<Référence : 92384167E-FA>

15 juillet 2021

Notification d'information de sécurité urgente – Rappel urgent de dispositif médical Électrode sous-cutanée EMBLEM™ S-ICD (modèle 3501) avec Formulaire de vérification / liste de produits

Tableau 2. Les utilisateurs peuvent faire la distinction entre les électrodes EMBLEM concernées/d'origine et les électrodes EMBLEM améliorées grâce à la référence et au conditionnement.

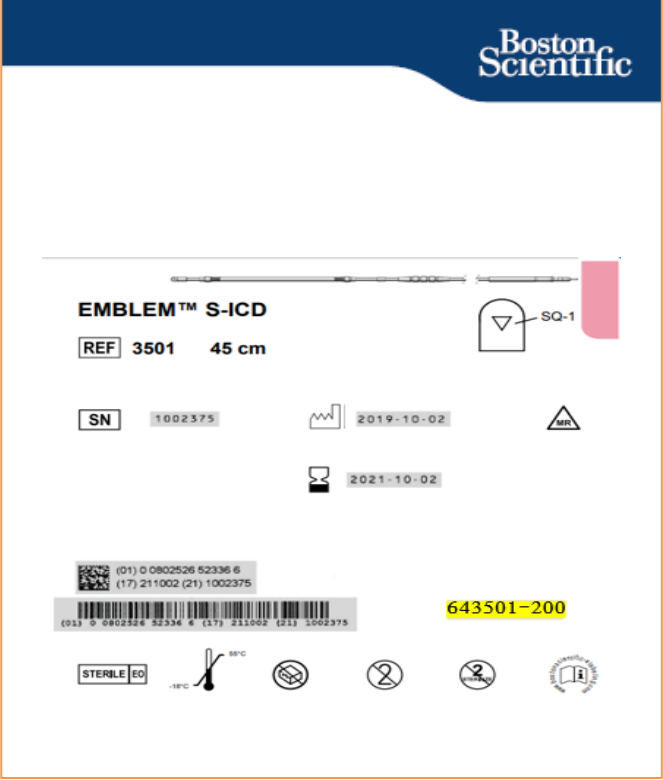
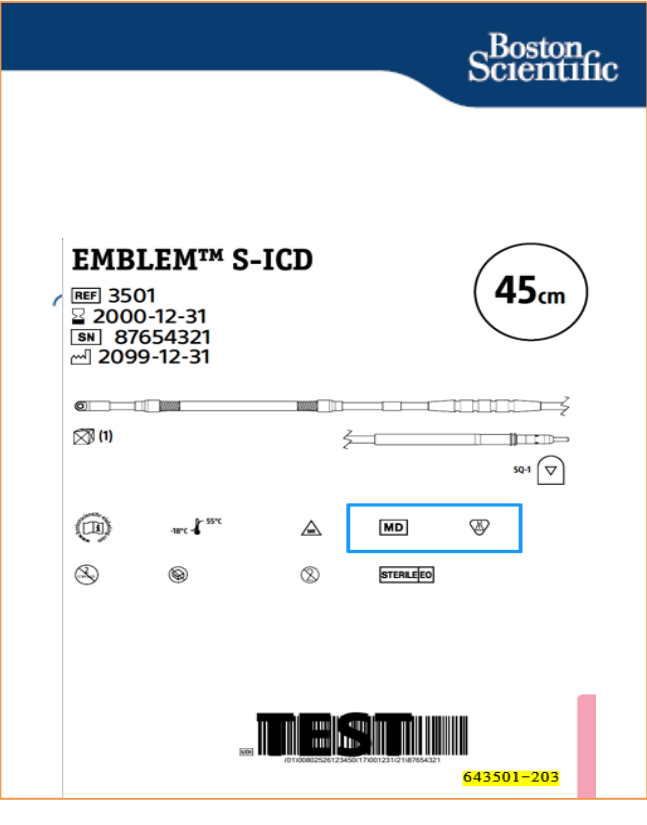
La raison fondamentale de la fracture du corps d'une électrode EMBLEM concernée/d'origine est associée à l'encoche comblée d'adhésif à un emplacement distal de l'anneau de détection proximal. Cette encoche facilite la connexion entre le conducteur de détection et l'anneau de détection proximal. Dans le cadre de la conception améliorée de l'électrode, la connexion du conducteur de détection, l'encoche et l'adhésif ont été déplacés vers un emplacement central qui se trouve entièrement sous l'anneau de détection. Une méthode extrême de test accéléré en laboratoire a été élaborée pour évaluer la fatigue du corps des électrodes autour de l'anneau de détection par le biais d'une radiographie du dispositif implanté et d'évaluations relatives aux mouvements du corps. Selon ce test extrême accéléré en laboratoire, la conception améliorée des électrodes EMBLEM offre une survie statistique du corps de l'électrode autour de l'anneau de détection de **10 ans après l'implantation**.

Retrait et retour des électrodes EMBLEM concernées/d'origine	Électrodes EMBLEM améliorées en service
<p>Lorsque les électrodes améliorées sont disponibles au sein de votre établissement, retournez les électrodes EMBLEM dont la référence à 9 chiffres se termine par <u>0</u> ou <u>1</u> (p. ex. la référence 643501-20<u>0</u> se termine par <u>0</u> et doit être retournée).</p>  <p>Le corps des électrodes EMBLEM concernées / d'origine peut faire l'objet d'une fracture au niveau distal de l'anneau de détection proximal. Le conditionnement de ces produits peut également contenir des informations sur la survenue de fracture du corps de l'électrode décrite en décembre 2020.</p>	<p>Les électrodes EMBLEM améliorées qui ont une référence à 9 chiffres se terminant par <u>au moins 3</u> peuvent être mises en service (p. ex. 643501-20<u>3</u>, qui se termine par le chiffre <u>3</u>).</p>  <p>La version améliorée de l'électrode sous-cutanée du dispositif EMBLEM S-ICD inclut des améliorations de la conception de l'anneau de détection proximal, afin d'éliminer le risque de fracture du corps de l'électrode au niveau distal de cet emplacement, ainsi que des modifications du conditionnement afin d'assurer la conformité continue avec les exigences en matière d'étiquetage (les éléments surlignés en jaune et ceux dans l'encadré bleu indiquent les modifications importantes).</p>
